**AVIS RELATIF À LA PROTECTION
CONTRE LES EVENTUELS EFFETS NOCIFS ET NUISANCES
PROVOQUÉS PAR LES RAYONNEMENTS NON IONISANTS
GÉNÉRÉS PAR DES ANTENNES ÉMETTRICES STATIONNAIRES**

Commune : CINEY - Exploitant : ORANGE

Référence exploitant : 279N1_3 / 32279N1_3 / 42279N1_3 / 52279N1_3

Rapport n° 3053 / 2024

Figure 1 : Vue en plan des lieux de séjour et des points de contrôle

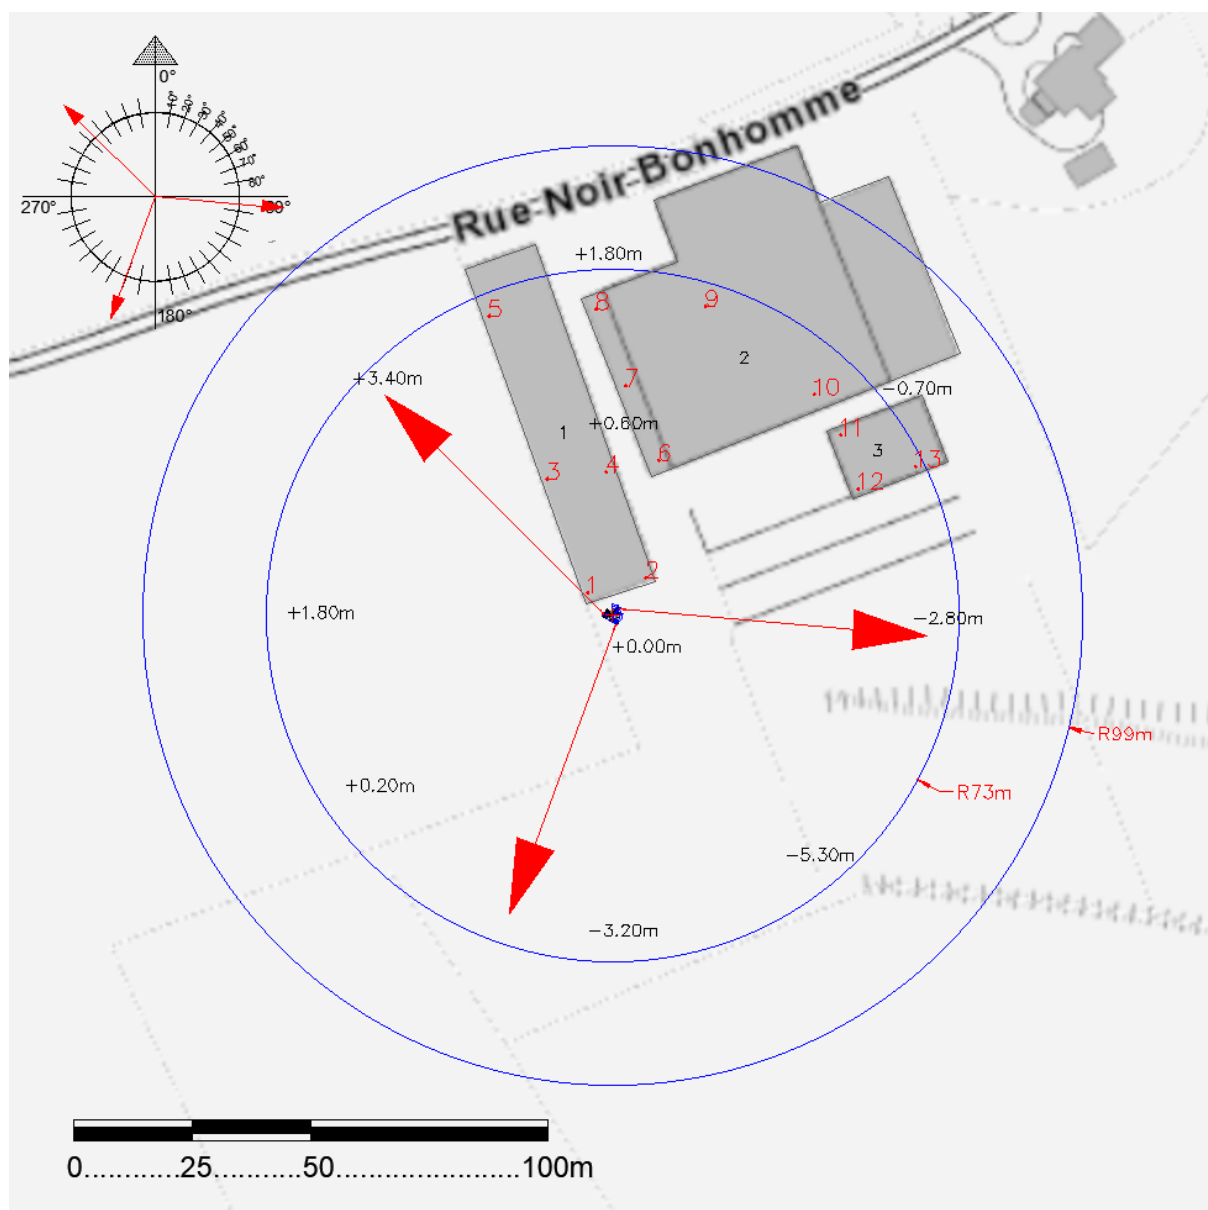
- le numéro du point de contrôle repris sur un des plans de la figure 1;
- le numéro du LS dans lequel se trouve le point de contrôle de la 1^{ère} colonne ;
- l'atténuation d'obstacle prise en compte pour le calcul de l'indice d'exposition dans le LS ;
- le résultat du calcul de l'indice d'exposition.

N° point de contrôle	LS	Atténuation (dB)	Indice d'exposition relatif à la limite par installation IE_i
8	2	3,0	0,306
5	1	3,0	0,038
13	3	3,0	0,038
3	1	3,0	0,029
12	3	3,0	0,018
11	3	3,0	0,012
4	1	3,0	0,011
1	1	3,0	0,010
7	2	3,0	0,009
10	2	3,0	0,009
9	2	3,0	0,008
6	2	3,0	0,006
2	1	3,0	0,003

En ce qui concerne les antennes de l'installation mentionnées dans le tableau 1, la distance maximale à laquelle la limite pourrait être atteinte, à l'extérieur, est égale à 89,8 m. S'il n'y a pas de LS à une distance inférieure, les antennes respectent forcément la limite d'immission.

Dans le cas des LS situés à l'intérieur des bâtiments, une atténuation d'obstacle est prise en compte et il en résulte que la distance maximale à laquelle la limite pourrait être atteinte se réduit à 63,6 m.

Figure 2 : Vue en plan des installations d'antennes dans un rayon de 300 mètres autour de l'installation faisant l'objet de la demande d'avis

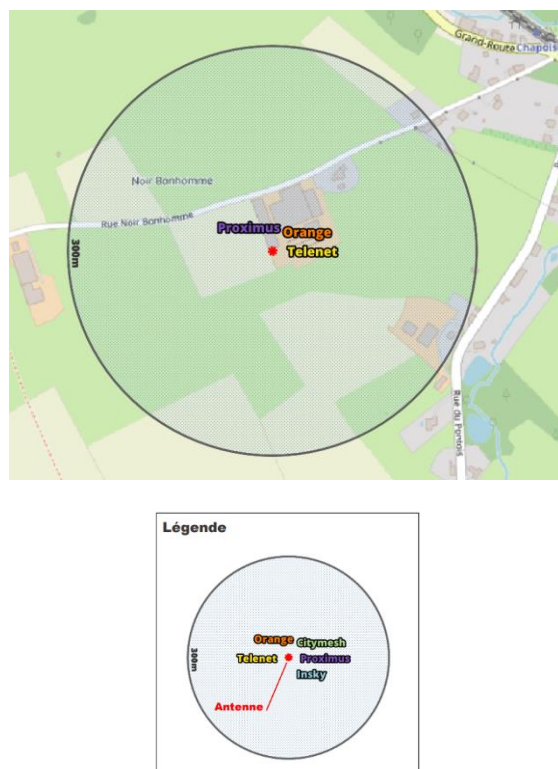
Le plan en projection verticale de la figure 2 indique la localisation des installations d'antennes émettrices stationnaires visées par le décret et situées dans un rayon de 300 mètres autour de l'installation référencée dans le paragraphe 2 et localisée au centre du cercle. Les données de localisation de ces antennes et les avis correspondant sont accessibles via le cadastre en ligne des antennes émettrices stationnaires⁸. Les installations prises en compte dans l'évaluation du respect de la limite cumulative sont les installations d'antennes émettrices déclarées en service par l'exploitant à la date du présent avis, à l'exception de l'installation référencée dans le paragraphe 2 et éventuellement d'autres installations ayant fait l'objet d'une demande d'avis à la même date et qui sont situées à l'intérieur de la zone de 300 mètres de rayon.

- il y a au plus 4 installations d'antennes émettrices stationnaires présentes dans la zone d'évaluation de 300 mètres de rayon représentée dans la figure 2, y inclus l'installation référencée dans le paragraphe 2 : la limite cumulative définie à l'article 4, §2 du décret est nécessairement respectée dans les lieux de séjour à l'intérieur de la zone d'évaluation de 300 mètres de rayon ;

Compte tenu des considérations ci-dessus, il apparaît que l'intensité du rayonnement électromagnétique généré, dans les lieux de séjour situés dans un rayon de 300 mètres autour de l'installation référencée dans le paragraphe 2, par l'ensemble des antennes émettrices stationnaires de l'ensemble des exploitants du même site d'antennes émettrices stationnaires respecte la limite fixée à l'article 4, § 2 du décret.
